设计等级：乙级		证书号：A24402212	
项目负责人		刘志红		设计日期	
审核		刘志红		审核日期	
专业负责		刘志红		专业负责	
设计		林翠柳		设计日期	
校对		宁江平		校对日期	
项目负责		刘志红		项目负责	
单位		东莞市望牛墩镇扶涌村村民委员会		单位	
工程名称		扶涌室内篮球场工程		工程名称	
图纸内容		总平面图		图纸内容	
专业		建筑		专业	
阶段		施工图		阶段	
版次		第一版		版次	
日期		2014.09		日期	
图号		01		图号

设计变更通知单		共 1 页	第 1 页
修改原因	应甲方要求	变更类型	☒ 一般变更
			☐ 重大变更

项目负责	刘志红		建 设 单 位	东莞市望牛墩镇扶涌村村民委员会	工程号	HY-2014-91
审 定	刘志红				专 业	建 筑
审 核	刘志红		工 程 名 称	扶涌室内篮球场工程	阶 段	施工图
专业负责	刘志红				版 次	第一版
设 计	林翠柳		图 纸 内 容	设计变更通知单	日 期	2014.10
校 对	宁江平				图 号	建变-02

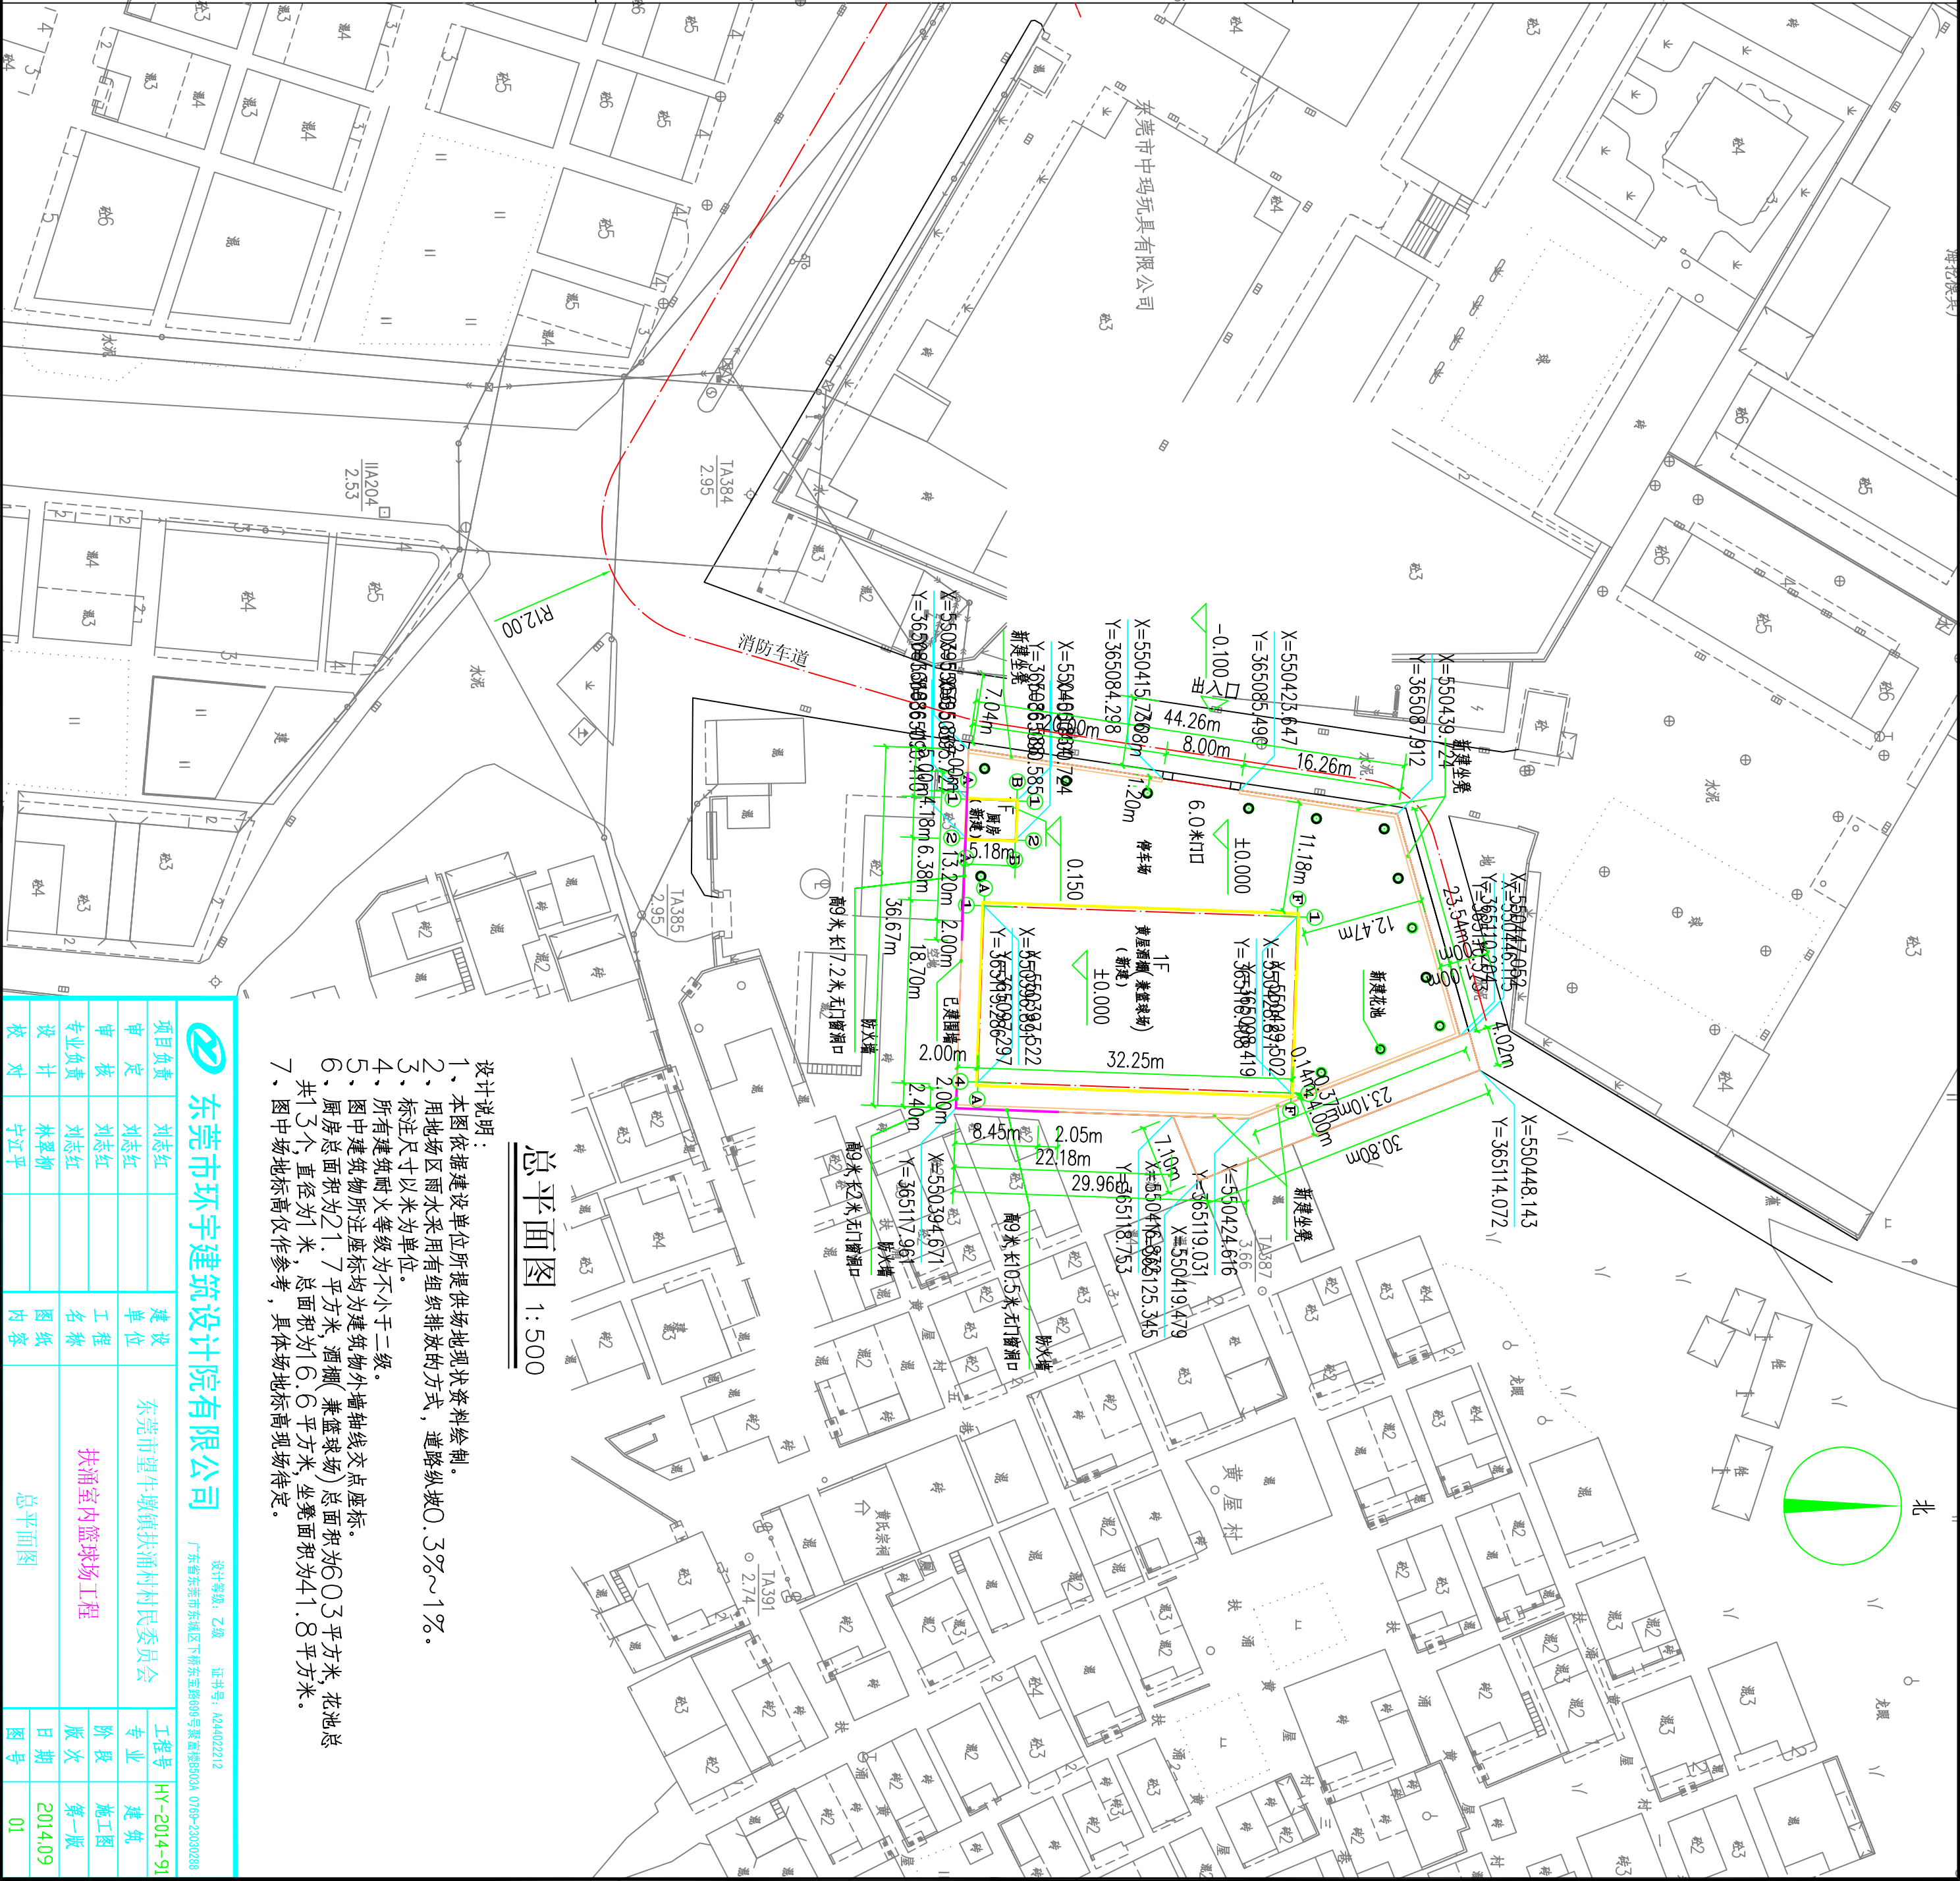
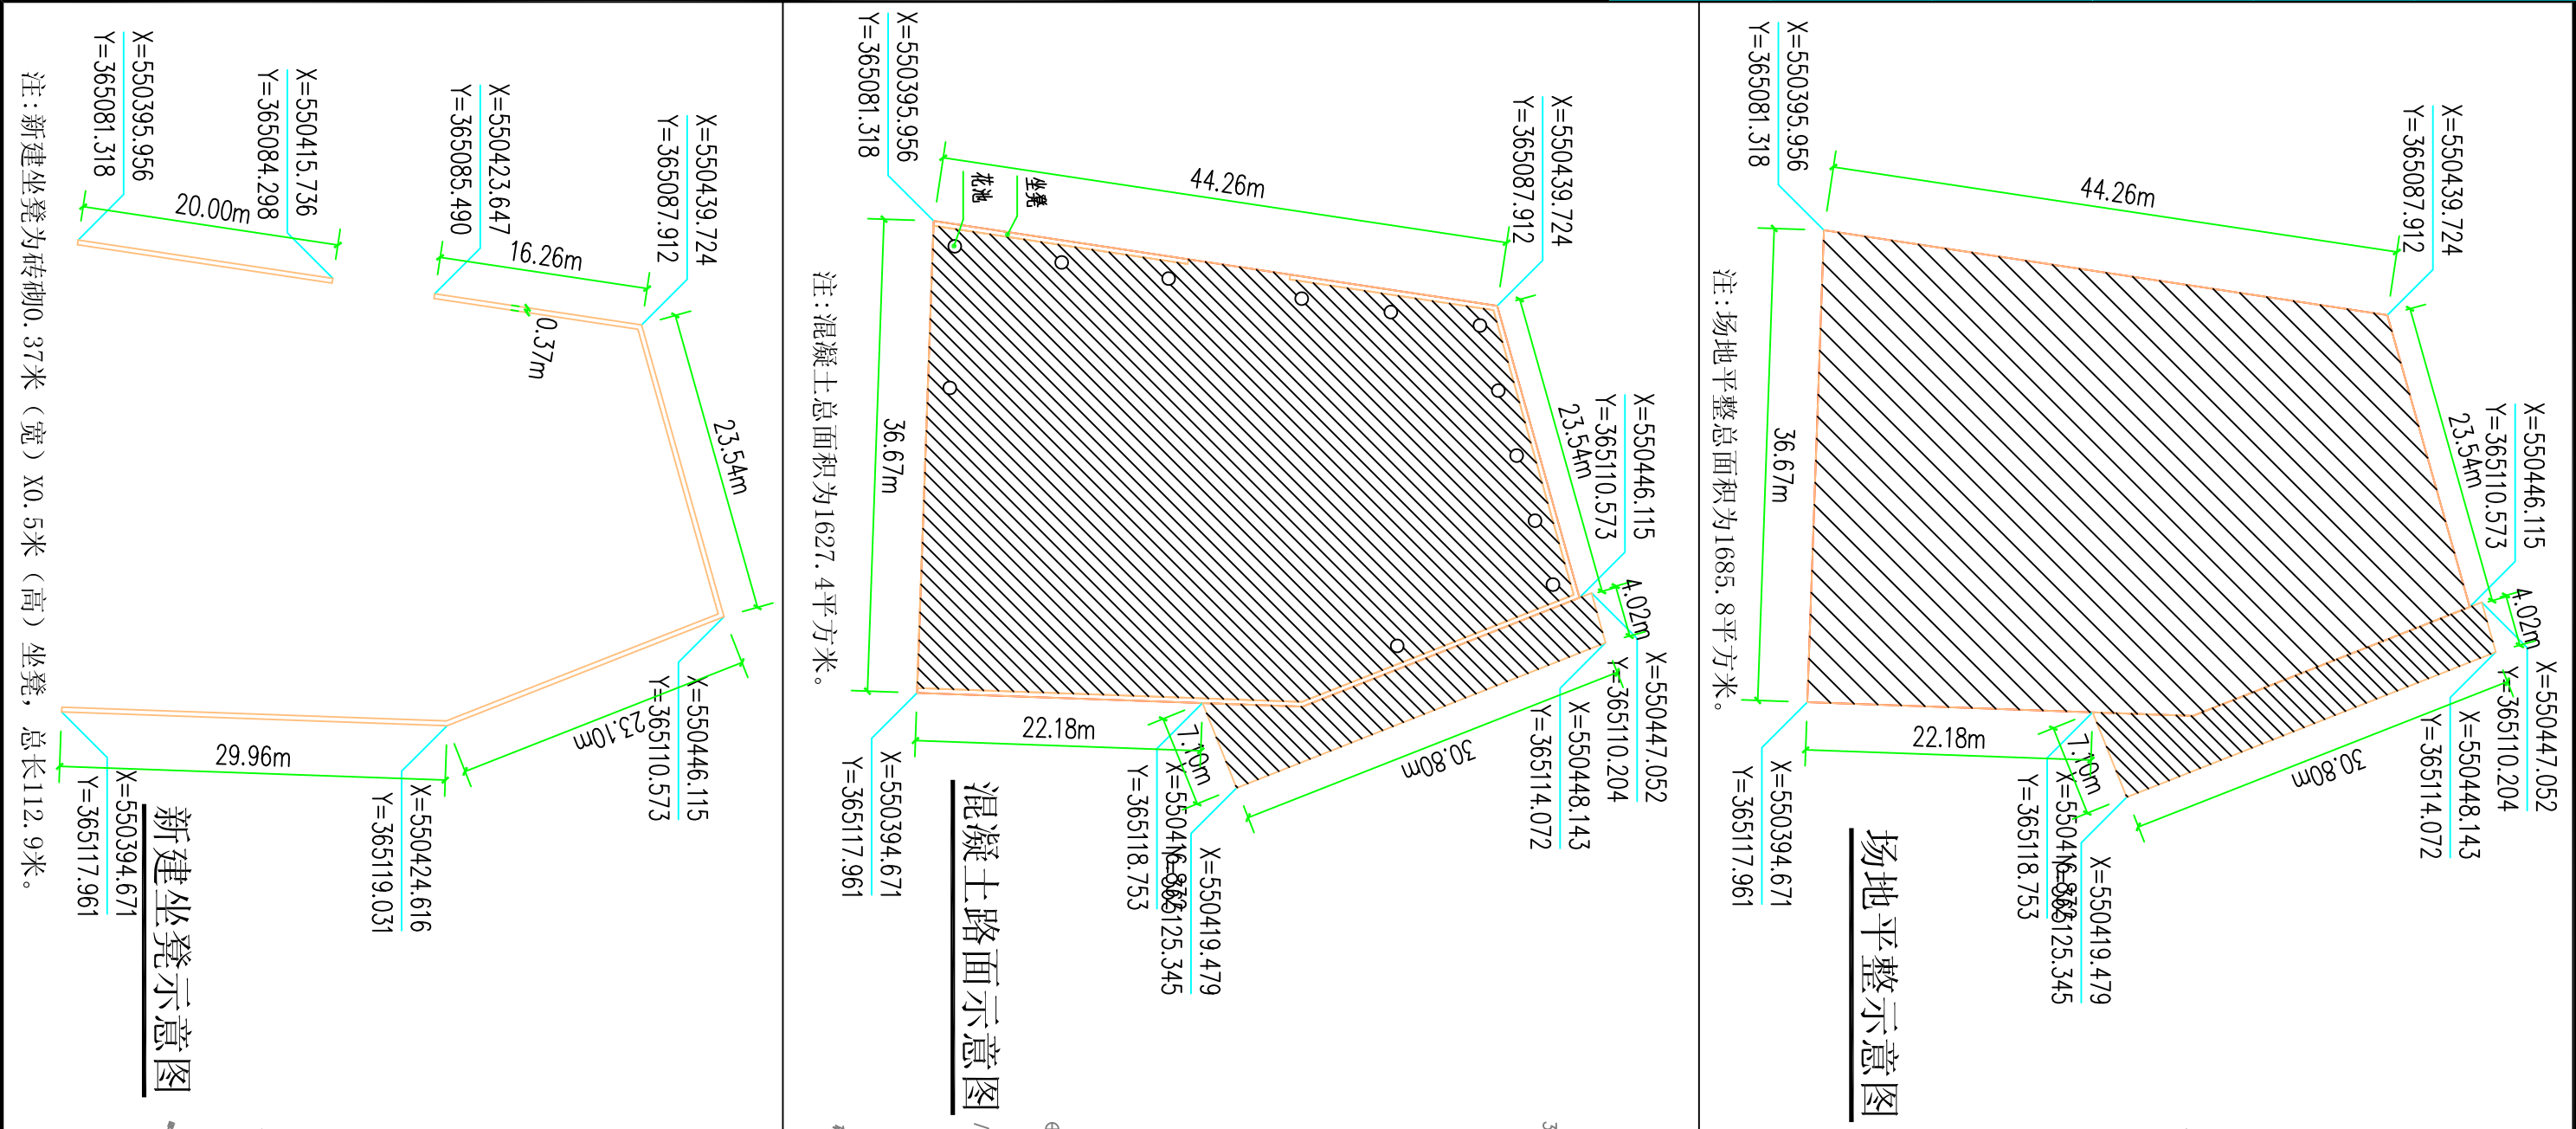
- 1、本工程取消黄屋酒棚主体部分（即钢结构酒棚，酒棚地面，篮球场画线）
- 也就是取消图号JS-01，JS-02，JS-03。

厨房屋面平面图 1:100

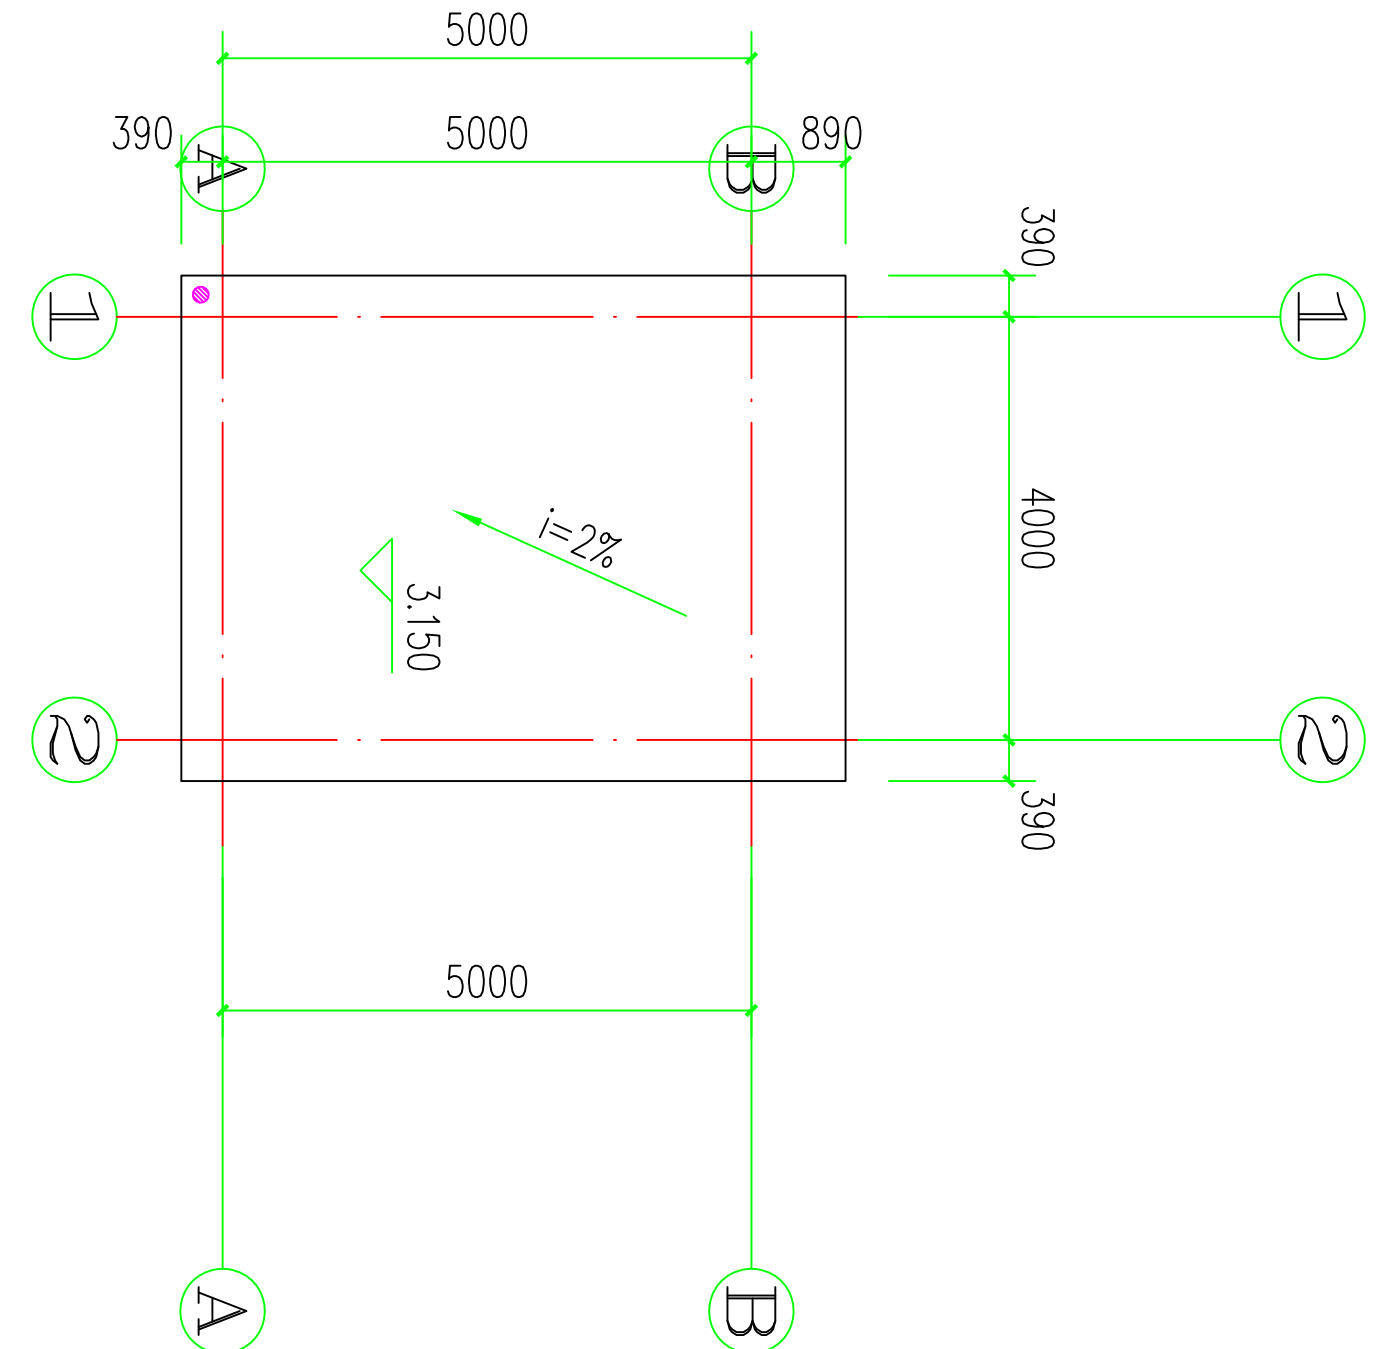
1. 取消厨房屋面保温隔热层做法。

柱平面布置图 1:100

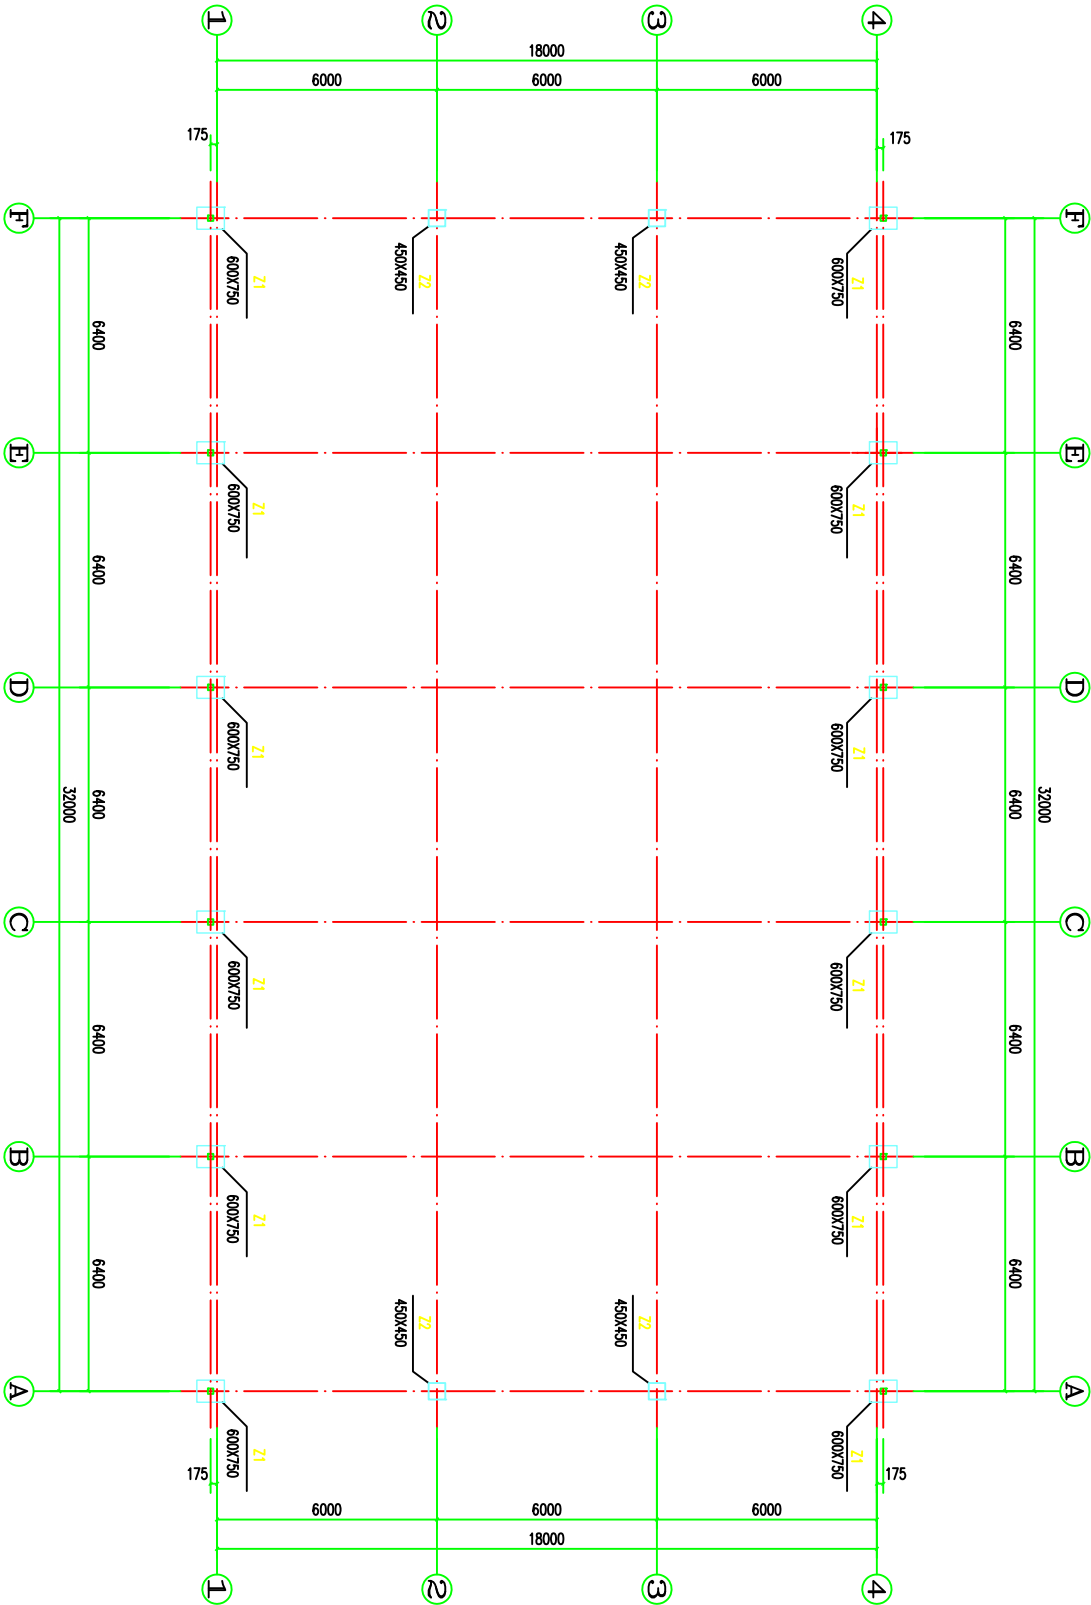
- 1、本工程取消黄屋酒棚主体部分（即钢结构酒棚），
- 也就是取消图号GS-02，GS-03, GS-04，GS-05, GS-06，GS-07, GS-08，GS-09, GS-10，GS-11。
